11736 *Resolución de 24 de julio de 2018, de la Dirección General de Biodiversidad y Calidad Ambiental, por la que se formula informe de impacto ambiental del proyecto Desmantelamiento de la central térmica de Anllares (León).*

Desmantelamiento de la central térmica de Anllares (León)

LOCALIZACIÓN DE LAS ÁREAS DE SEDIMENTO Y ARCILLAS EN EL EMBALSE ANLLARINOS

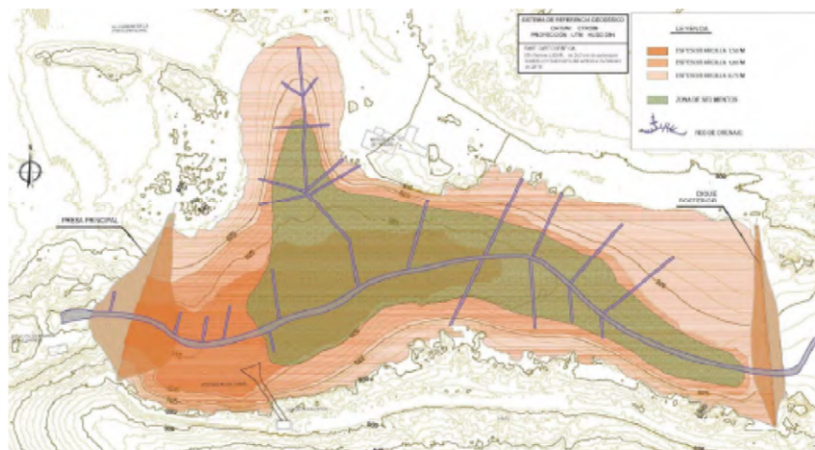
La caracterización de los sedimentos, así como la estimación de su volumen, se llevó a cabo mediante una draga tipo «Eckmann» desde una embarcación neumática entre los días 2 y 4 de enero del 2018. En general, se constató una baja acumulación de sedimento en el embalse y no se detectó sedimento en la zona de máxima profundidad cercana a la presa, debido a la posible turbulencia generada por el agua de aportación cuando la cota de agua es baja. En la siguiente figura se expone el área de localización del sedimento (en color verde) y las diferentes capas de arcilla del vaso del embalse (en color naranja):

Tras el análisis de laboratorio se concluye que los materiales predominantes están constituidos principalmente por limos y, en menor medida, por arcilla. La fracción orgánica representa entre el 1,5 y 14,5% s.m.s. y el valor medio del peso específico del sedimento es de 1.932 kg/m³. En lo referente a Hidrocarburos Totales del Petróleo (TPH) e Hidrocarburos Aromáticos Policíclicos (HAP), el Real Decreto 9/2005 de 14 de enero, por el que se establece la relación de actividades potencialmente contaminantes del suelo y los criterios y estándares para la declaración de suelos contaminados, incluye unos Niveles Genéricos de Referencia (NGR) que son superados en las muestras analizadas del embalse. Por otro lado, el RD 9/2005, de 14 de enero, establece que la regulación sobre contaminación por metales pesados es competencia autonómica. En este sentido, Castilla y León carece de la legislación en relación al análisis del sedimento fluvial, por lo que el promotor ha recurrido al Decreto 60/2009, de 26 de febrero, sobre suelos potencialmente contaminados y procedimiento para la declaración de suelos contaminados de Galicia, debido a que el río Sil pertenece a la cuenca hidrográfica del Miño-Sil, competencia de la Confederación Hidrográfica del Miño-Sil. Por tanto, de acuerdo con los Niveles de Genéricos de Referencia (NGR para la protección de ecosistemas de, Decreto 60/2009, de 26 de febrero), las muestras de sedimento situadas en el eje fluvial y a mayor profundidad revelan contaminación por molibdeno, cromo y selenio.

Una vez realizada la caracterización de los sedimentos del embalse, se procederá a su gestión como residuo peligroso. La retirada del sedimento se realizará por medios mecánicos y, junto con los sedimentos, se retirarán los 20 primeros cm de arcilla del fondo del vaso, asegurando la total retirada del sedimento y gestionándolo conforme a la legislación aplicable (Ley 22/2011 de 28 de julio, de residuos y suelos contaminados, Real Decreto 817/2015, de 11 de septiembre, por el que se establecen los criterios de seguimiento y evaluación del estado de las aguas superficiales y las normas de calidad ambiental y Decreto 60/2009, de 26 de febrero, sobre suelos potencialmente contaminados y procedimiento para la declaración de suelos contaminados). El área donde está localizado el sedimento es de 37.000 m² aproximadamente.
